<b>Byggherre Felles</b>		
<b>F Intensiv, postoperativ og sammedagsmottak - NS</b>		
Dato/tid: 20.09.2023 08:30	Lokasjon: Forskningsparken	
Ansvarlig Morten Tønnessen		Klassifiseringskode
Beskrivelse Møte 2, pulje 1 medvirkning funksjonsprosjektet		Neste møte i serien
<b>001</b>	<b>Agenda</b>	
<input type="checkbox"/>	<ul style="list-style-type: none"> <li>- Velkommen – presentasjon av deltagere i møte v/fagkoordinator</li> <li>- Hensikt med møte v/fagkoordinator</li> <li>- Tilbakemeldinger fra medvirkningsgruppen v/gruppeleder <ul style="list-style-type: none"> <li>- Flyter som utsendt</li> <li>- Andre flyter som medvirkningsgruppen ønsker å belyse</li> </ul> </li> <li>- Oppsummering (punkter til arbeidslogg)</li> <li>- Gjenstående rom fra møte 1</li> <li>- Veien videre</li> <li>- Eventuelt</li> </ul> <p><a href="#">agenda medvirkningsmøte 2 pulje 1.pptx</a>  <a href="#">WFL-41352: Møte 02 pulje 1 - F Intensiv, postoperativ og sammedagsmottak - NSA</a></p>

# Agenda medvirkningsmøte 2, pulje 1

## Gruppe F - Intensiv, postoperativ og sammedagsmottak

07.01.045 - Opphold, pårørende

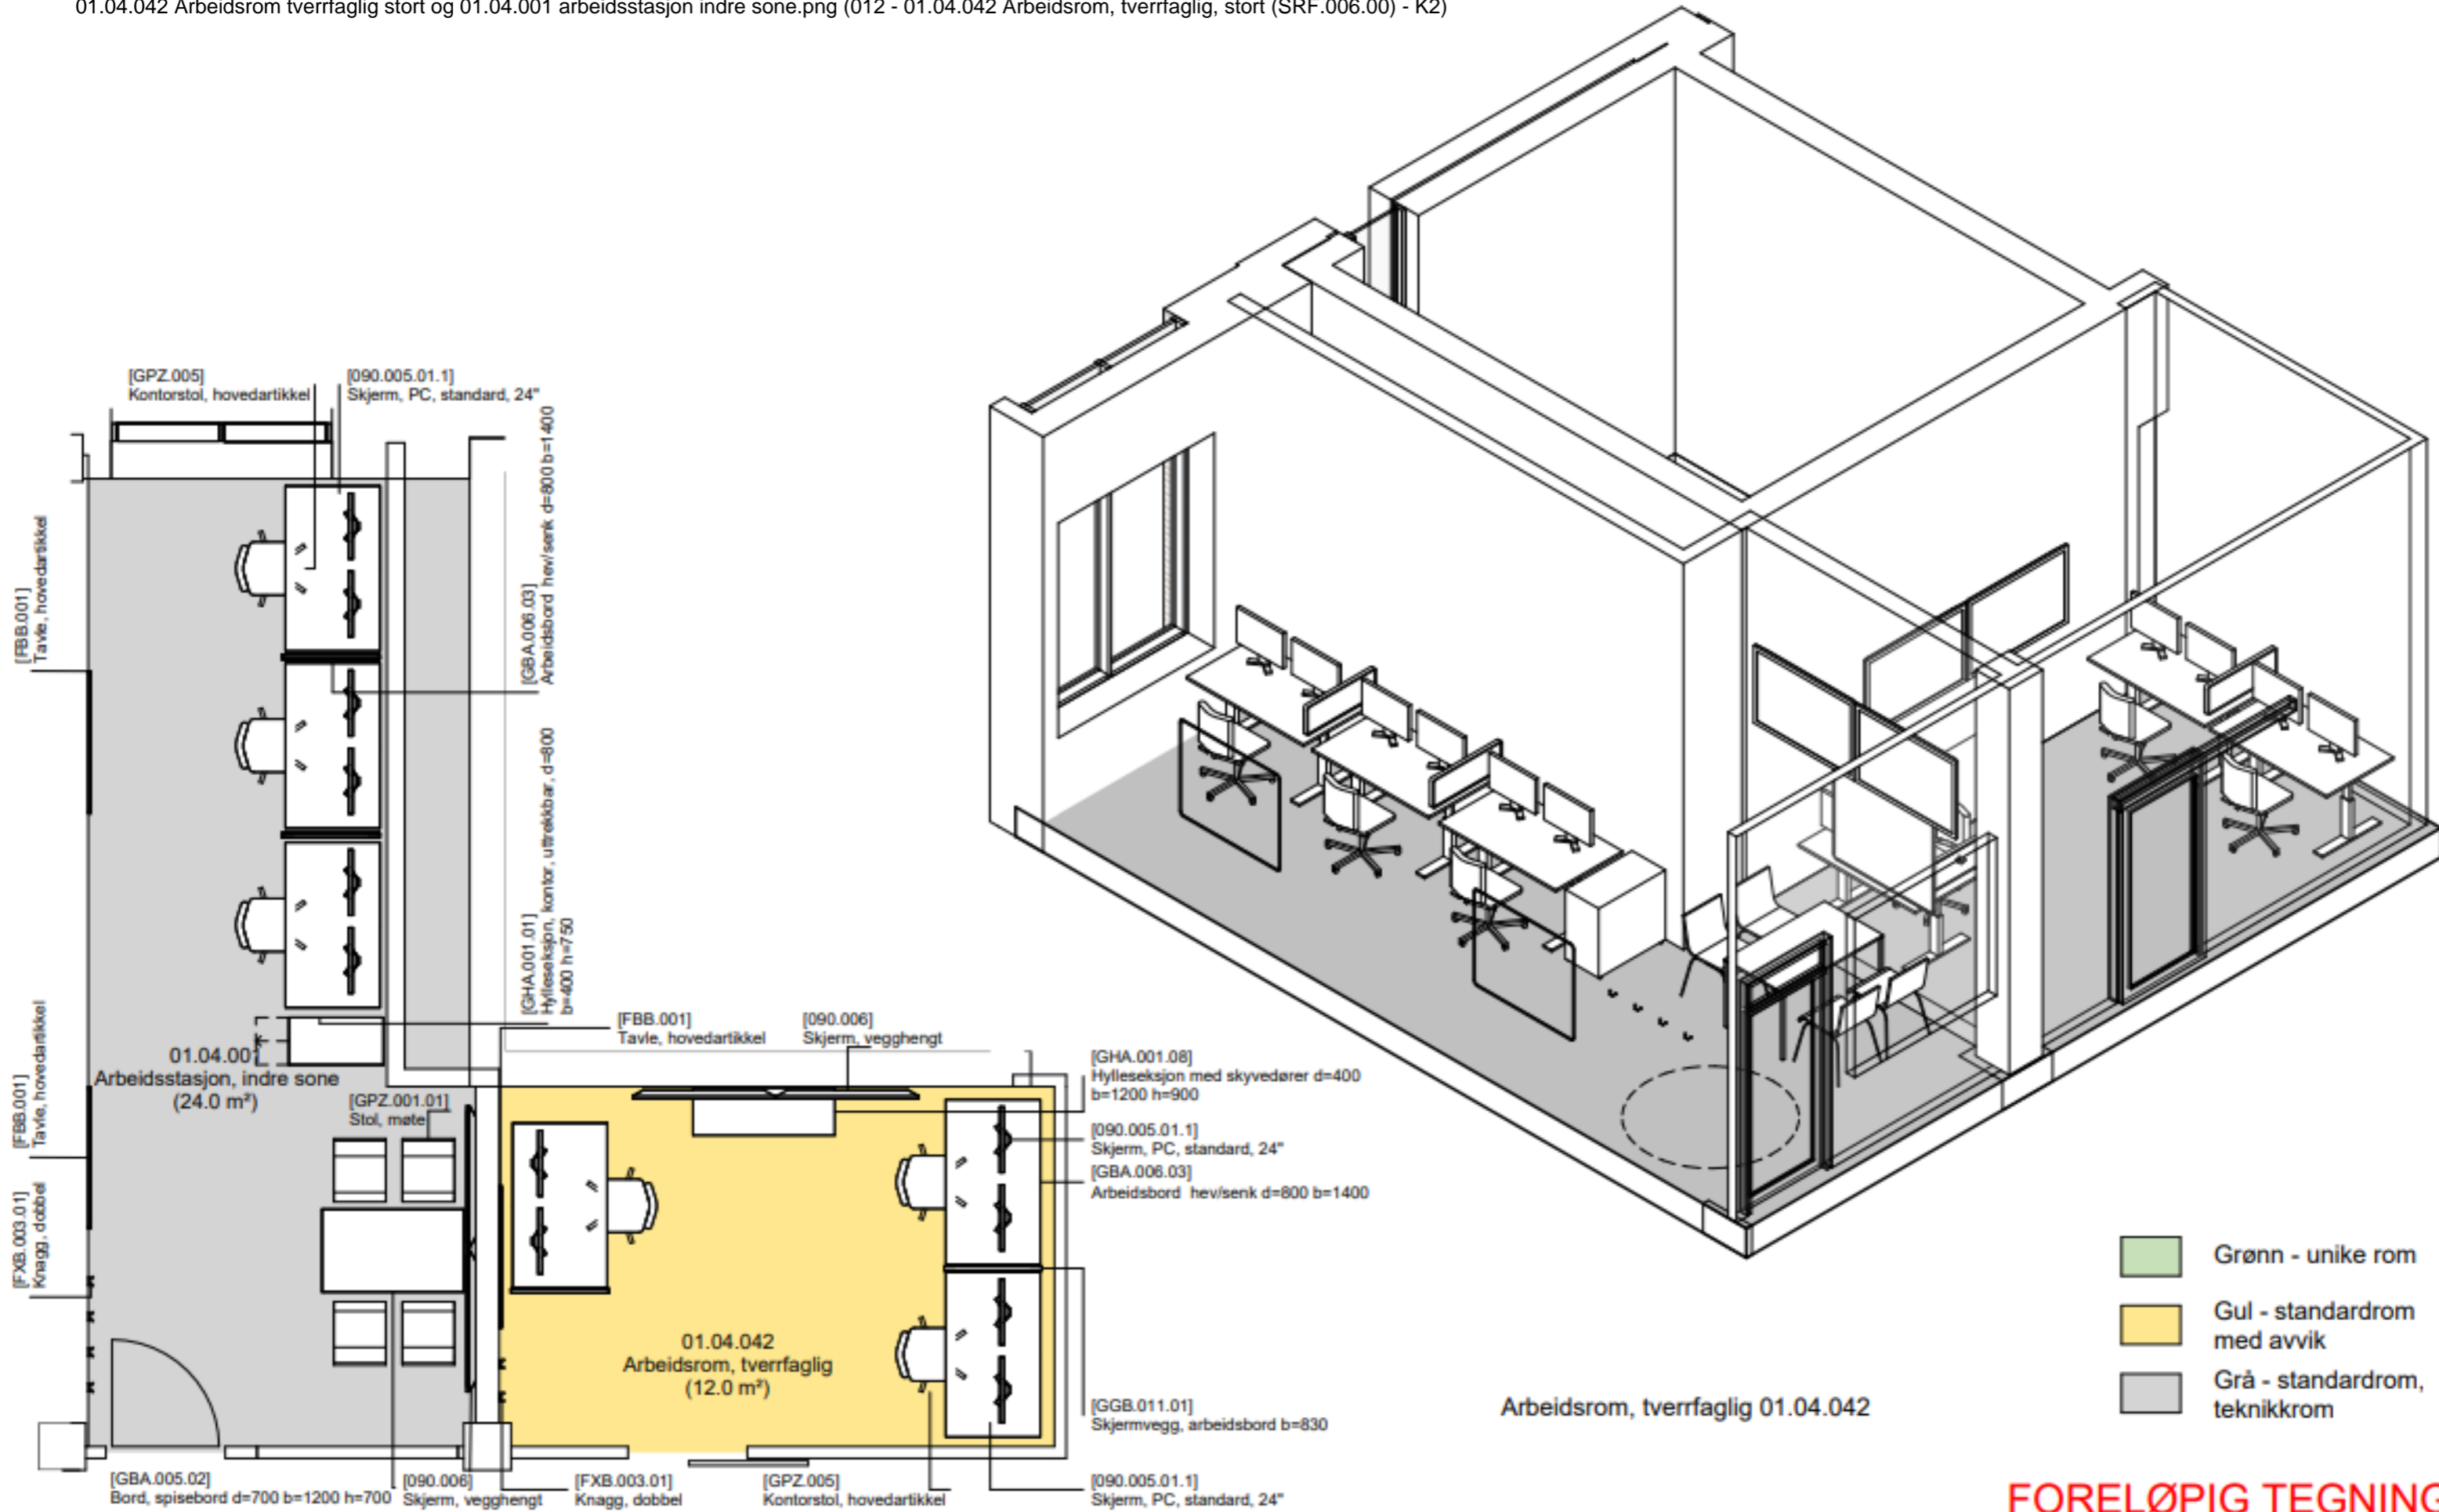
<p>Tas ut av utstyrsliste: - Whiteboardtavle</p> <p>Legges til utstyrsliste: - Vegghengt skjerm (totalt 2 stk.) (Elisabeth Sogstad Grannes)</p>	
<p>011</p> <p><input type="checkbox"/></p>	<p><b>07.01.045 Opphold pårørende (Avledet fra SRF.108.03) Intensiv</b></p> <p>Se tilbakemelding fra forrige medvirkning - ønsket er å bytte ut stoler/ bord med sofa. Etablere lekesone ved vindu. Fjerne tekjøkken. Hovedfokus er barn/ lek. Beholde vask og vanddispenser - fjern alt annet. Lage sone for flere familier. Aksjon ARK/PO; gjøre endringer i dRofus og på tegning i henhold til ønsker</p> <div data-bbox="304 481 938 761"> </div> <p style="text-align: center;"><b>FORELØPIG TEGNING</b> Avvik mellom utkast og ved innmelding forklares</p> <p>Dato: 16.05.2023 Nye Aker Mål: 1 : 50 07.01.045 - Opphold, pårørende</p> <p style="text-align: center;">HELSE SØR-ØST OSLO UNIVERSITETSSYKEHUS TEAM AKER</p> <p><b>24.09.2023 21:22:31</b> Lekesone for barn skal ligge ved vindu nær vindu, med adekvat lekeutstyr.</p> <p><b>24.09.2023 21:21:21</b> ARK vurderer hvilke sittemøbler som kan settes inn for å skape ulike soner når flere familier oppholder seg i rommet samtidig.</p> <p><b>24.09.2023 21:19:22</b> Følgende utgår: Tekjøkken</p> <p>Følgende legges til: Vanddispenser</p> <p><b>24.05.2023 16:32:42</b> 1. Er RFP beskrivelse, avkryssing og utstyrsliste riktig og iht planlagt aktivitet i rommet?</p> <p><b>21.09.2023 14:33:31</b> Rommet skal fortrinnsvis tilrettelegges for barns lek, men må også kunne brukes av voksne ved behov. Dette er ivaretatt i RFP. (Elisabeth Sogstad Grannes)</p> <p><b>24.05.2023 16:32:18</b> 2. Er utstyr i rommet hensiktsmessig og plassert riktig for å ivareta flyten og funksjonen i rommet?</p> <p><b>24.09.2023 21:18:08</b> Tekjøkken tar for stor plass og bør tas ut. Kun behov for vanddispenser. Kaffe/te kan hentes i tekjøkken tilknyttet de tre andre pårønderommene. Lekesonen bør være nærmest vindu. Se nye aksjoner. (Elisabeth Sogstad Grannes)</p> <p><b>24.05.2023 16:31:04</b> 3. Evt. lekesone, spesifiser hvilke type møbler / utstyr - og omfang av dette - er ønskelig i rommet?</p> <p><b>24.09.2023 21:23:57</b> Lekesonen skal ligge ved vindu. Usikkert hvilke spesifikke</p>	<p>Sigrid Rossebø Hansen 12 okt 2023</p> <p>Sigrid Rossebø Hansen 12 okt 2023</p> <p>Elisabeth Sogstad Grannes 19 okt 2023</p> <p>Kent Roger Bjørklund</p> <p>Kent Roger Bjørklund</p> <p>Sigrid Rossebø Hansen 28 sep 2023</p>

møbler som kan ivareta lekebehovet. (Elisabeth Sogstad Grannes)

01.04.042+01.04.001 - Arbeidsrom, tverrfaglig, stort+Arbeidsstasjon, indre sone

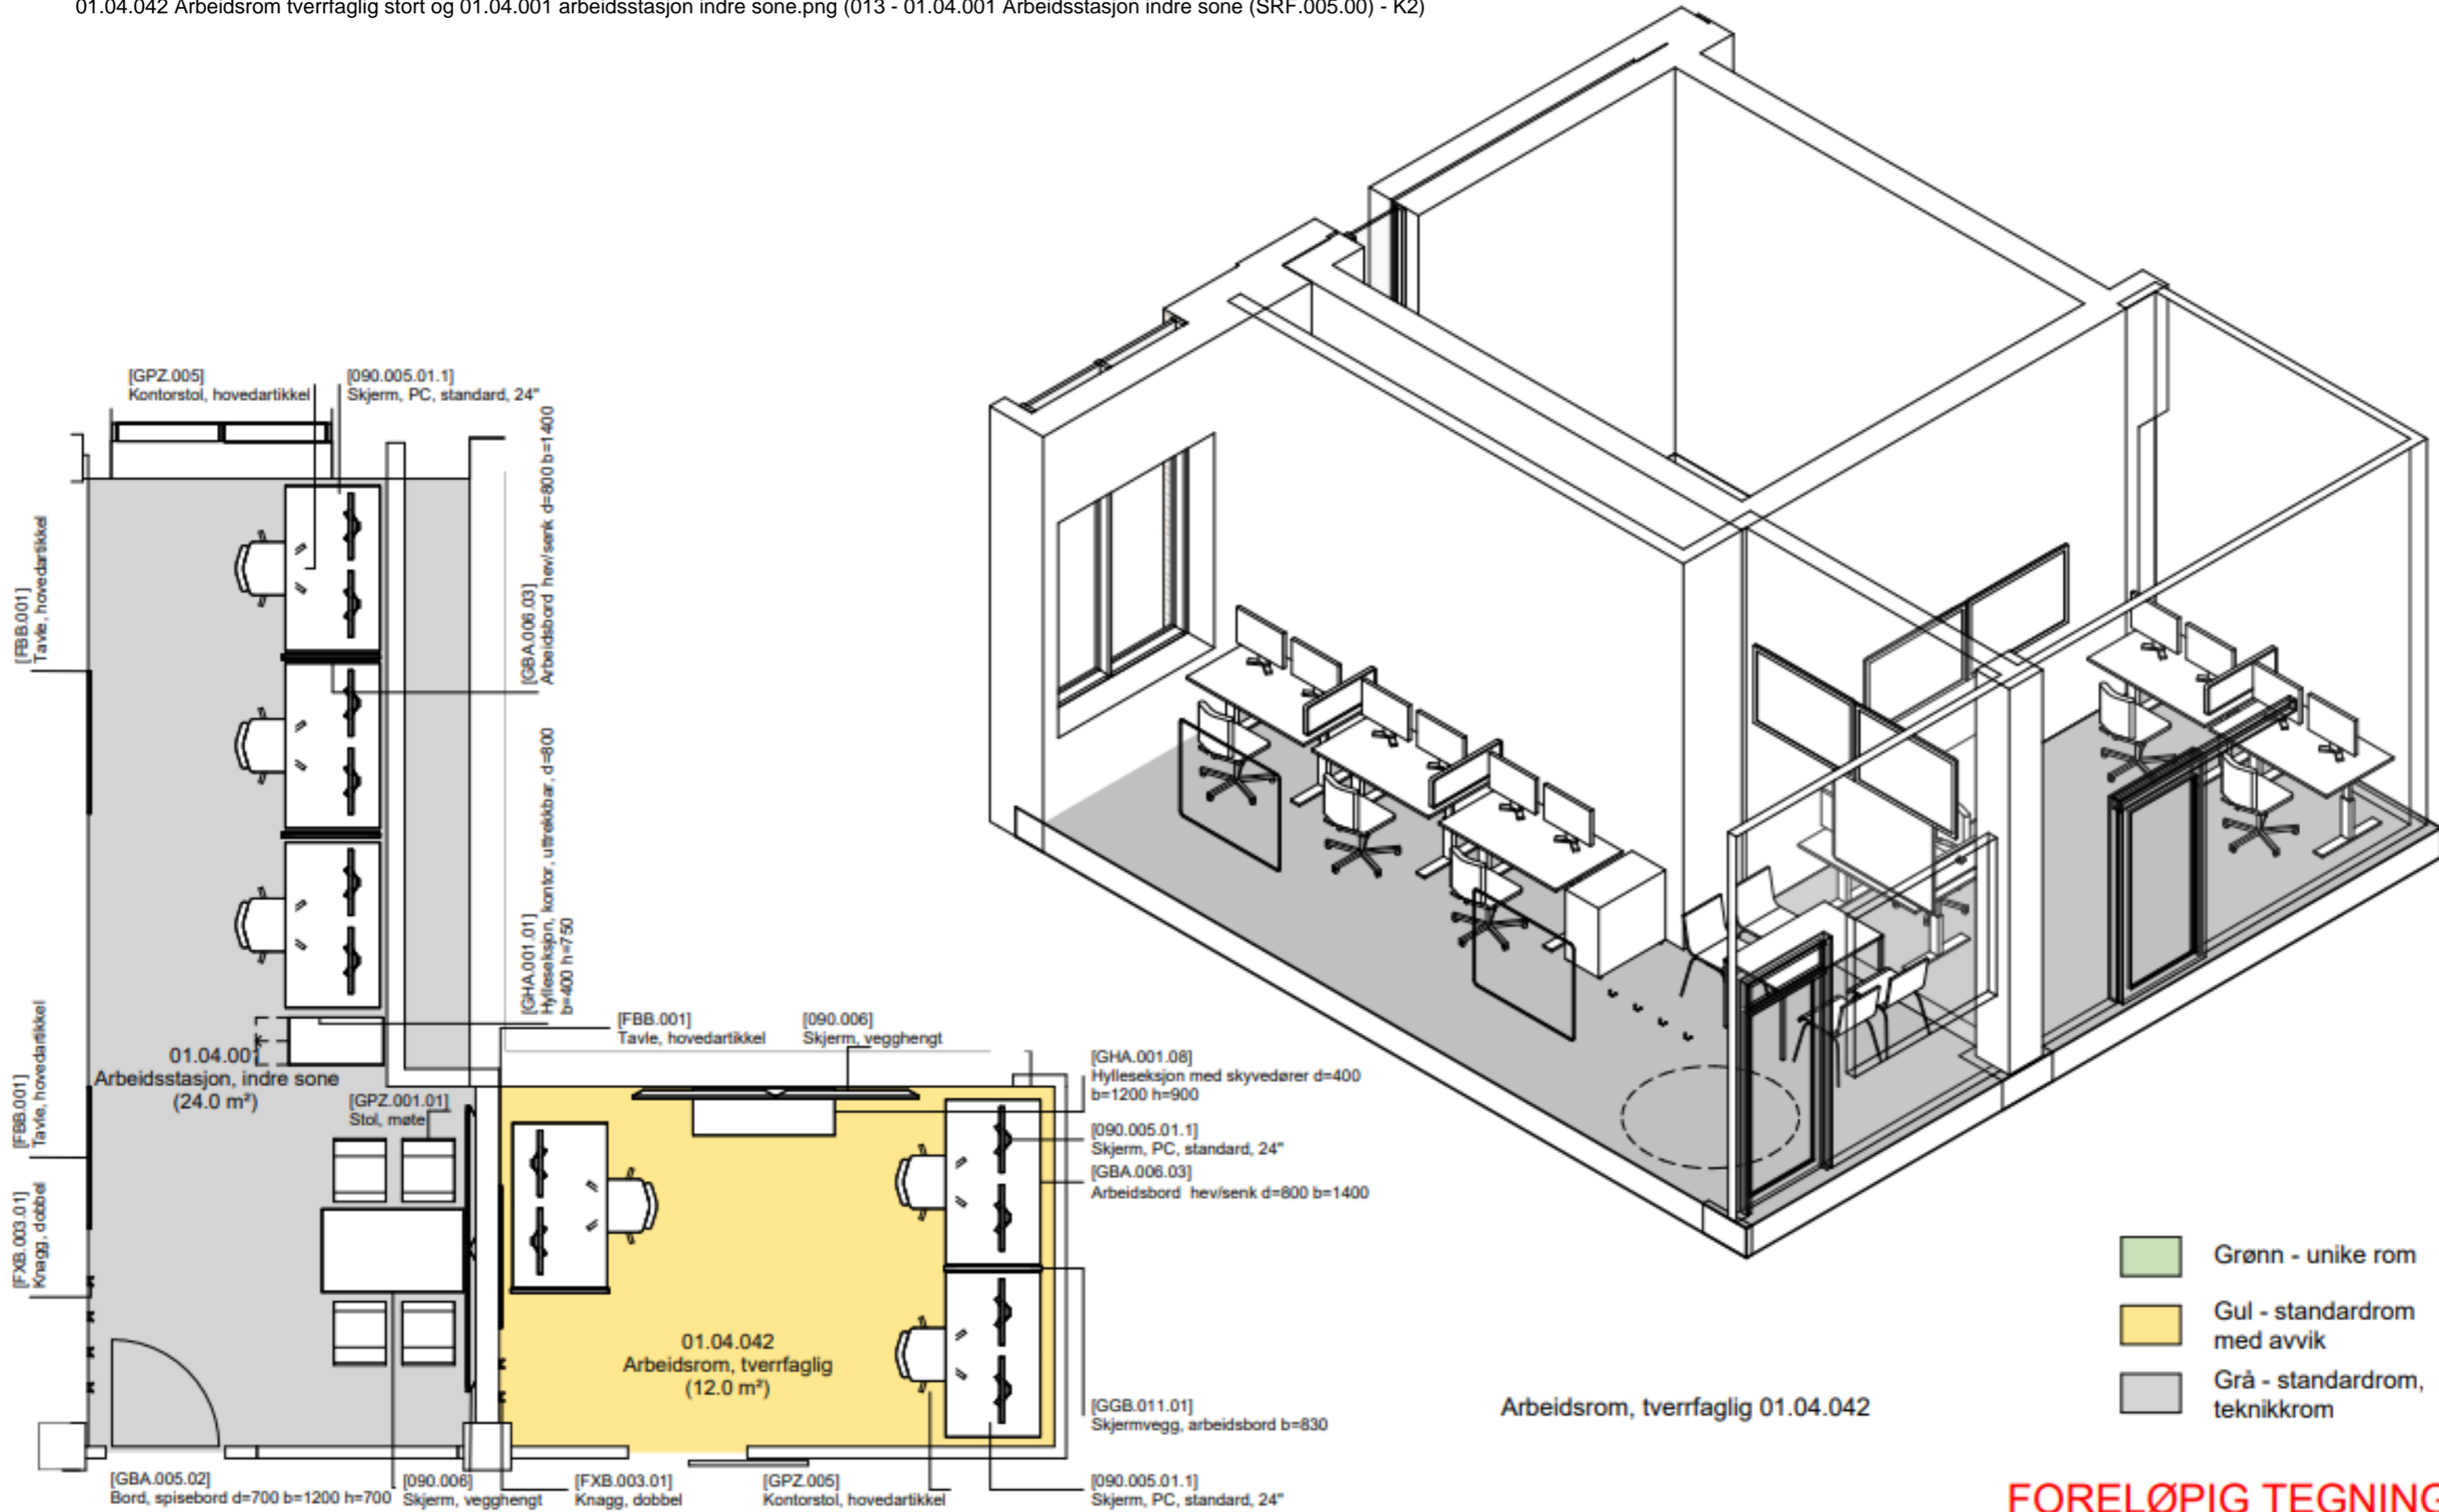
1. Er RFP beskrivelse, avkryssing og utstyrsliste riktig og iht planlagt aktivitet i rommet?

2. Er utstyr i rommet hensiktsmessig og plassert riktig for å ivareta flyten og funksjonen i rommet?

3. Er det behov for henvendelsepunkt som skranke eller lignende i dette rommet? (åpenhet vs. skjerming)

Følgende utstyr skal utgå:  
- Uttrekkbart skap

<p>Fjerne skap i rommet. RFP er ellers ok. Se ny aksjon. (Elisabeth Sogstad Grannes)</p> <p>24.05.2023 16:59:30 2. Er utstyr i rommet hensiktsmessig og plassert riktig for å ivareta flyten og funksjonen i rommet? 24.09.2023 21:33:03 Fjerne skap i rom (se egen aksjon) - ellers ok. (Elisabeth Sogstad Grannes)</p> <p>24.05.2023 16:59:07 3. Er det behov for henvendelsespunkt som skranke eller lignende i dette rommet? (åpenhet vs. skjerming) 22.09.2023 14:22:09 Dette er ikke et henvendelsespunkt. (Morten Tønnessen)</p>	<p>Sigrid Rossebø Hansen</p> <p>Kent Roger Bjørklund</p>
<p>014</p> <p><input type="checkbox"/></p>	<p><b>08.03.087 Samtale (SRF.130.00) gjelder også 08.03.088 - PO dag/døgn</b></p>  <p>24.05.2023 17:08:43 1. Er RFP beskrivelse, avkryssing og utstyrsliste riktig og iht planlagt aktivitet i rommet? 22.09.2023 14:23:30 RFP ok, utstyrsliste ok. Det er ikke dagslys i dette rommet, men glass i fasade/ dør kan vurderes. (Morten Tønnessen)</p> <p>24.05.2023 17:08:21 2. Er utstyr i rommet hensiktsmessig og plassert riktig for å ivareta flyten og funksjonen i rommet? 22.09.2023 14:24:49 Rommet er hensiktsmessig utstyr, utstyr riktig plassert for flyt og funksjon i rommet (Morten Tønnessen)</p>	<p>Kent Roger Bjørklund</p> <p>Kent Roger Bjørklund</p>

RFP og utstyrsliste ok (Morten Tønnessen)

Ja. (Elisabeth Sogstad Grannes)

Arbeidsstasjonen skal ikke være et henvendelsepunkt - ren arbeidsstasjon. (Morten Tønnessen)

08.03.087 - Samtale

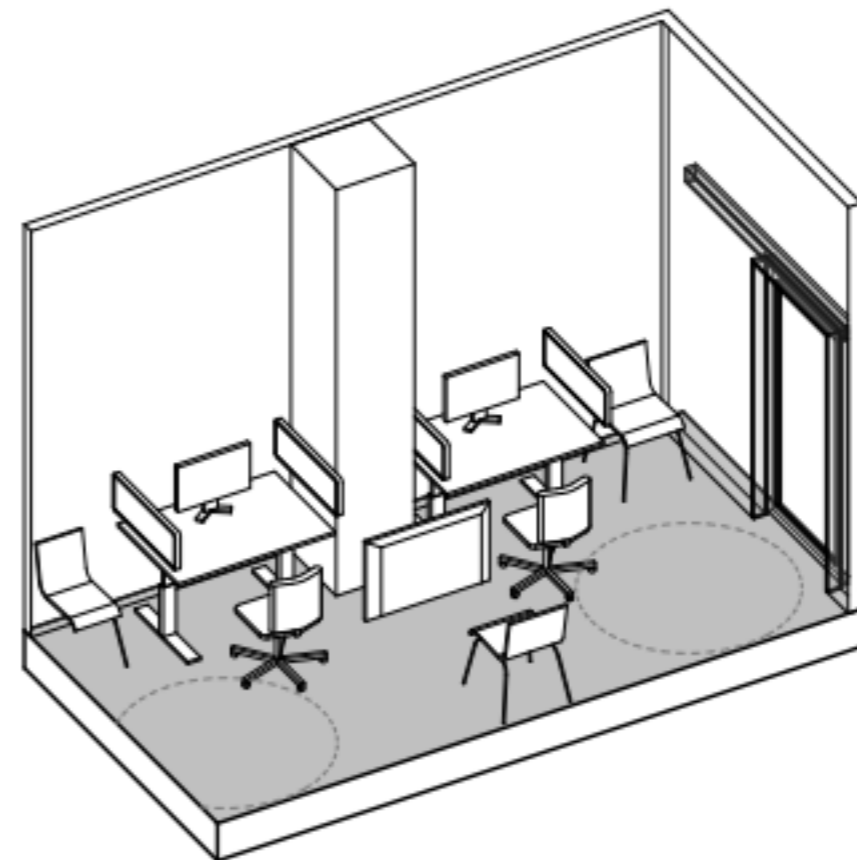
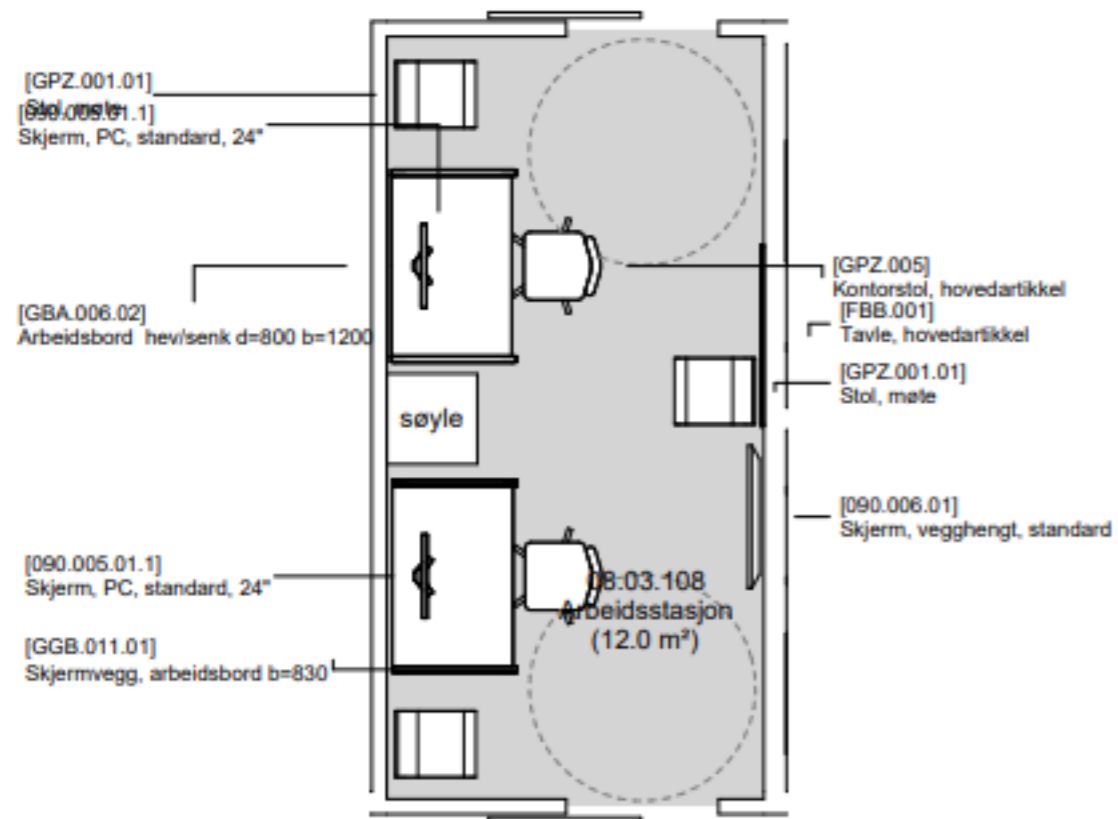
<p>og samtidighet, dvs. mulighet for flerbruk og effektiv utnyttelse av arealer</p> <p><b>27.09.2023 15:00:02</b>  <b>Vi har etablert en intern arbeidsgruppe som utarbeider dette, beregnet ferdig uke 40 (Terje Hellerud Kluffen)</b></p>	
<p><b>009</b></p> <p><input type="checkbox"/></p>	<p><b>Tilbakemeldinger til andre flyter som gruppen ønsker å belyse</b></p> <p><b>Blod:</b>  Skap for beredskapsblod plasseres i operasjon E2 nær sectio, mens tidligere foreslått løsning i akuttmottak utgår. Blod kan også bestilles og mottas via rørpost.  Det er ikke ønskelig å lagre blod til pasient ute i funksjonsområdene. LAB har avklart at blod skal komme med rørpost ved behov fra blodbank/ lab (sendetid 2-3 minutter).</p>	
<p><b>010</b></p> <p><input type="checkbox"/></p>	<p><b>07.01.046 Arbeidsstasjon (SRF.006.02) Intensiv - gjelder også 07.01.047</b></p> <div data-bbox="343 772 925 1176"> </div> <p><b>21.09.2023 14:17:12</b>  Man skal kunne sitte ved møtebordet og se hva som presenteres på de to skjermene på vegg. To av arbeidsplassene må ha plass til at to sitter sammen for å se på PC-skjerm</p> <p><b>21.09.2023 14:08:00</b>  RFP oppdateres med følgende tekst:  'Skjermer på vegg vil brukes til presentasjoner av pasientinfo og skal kun være mulig å se fra inne i arbeidsstasjonen.'</p> <p>Tas ut av utstyrsliste:  - Whiteboardtavle</p> <p>Legges til utstyrsliste:  - Vegghengt skjerm (totalt 2 stk.)</p> <p><b>24.05.2023 16:29:11</b>  1. Er RFP beskrivelse, avkryssing og utstyrsliste riktig og iht planlagt aktivitet i rommet?  <b>24.09.2023 21:13:26</b>  <b>RFP ok, men detaljeres. Se ny aksjon.</b>  <b>Utstyrsliste oppdateres som beskrevet under aksjon nr. 2 - utstyr. (Elisabeth Sogstad Grannes)</b></p> <p><b>24.05.2023 16:28:44</b>  2. Er utstyr i rommet hensiktsmessig og plassert riktig for å ivareta flyten og funksjonen i rommet?  <b>21.09.2023 14:13:04</b></p>	<p>Sigrid Rossebø  Hansen 18 okt 2023</p> <p>Elisabeth Sogstad  Grannes 04 okt 2023</p> <p>Kent Roger Bjørklund</p> <p>Kent Roger Bjørklund</p>
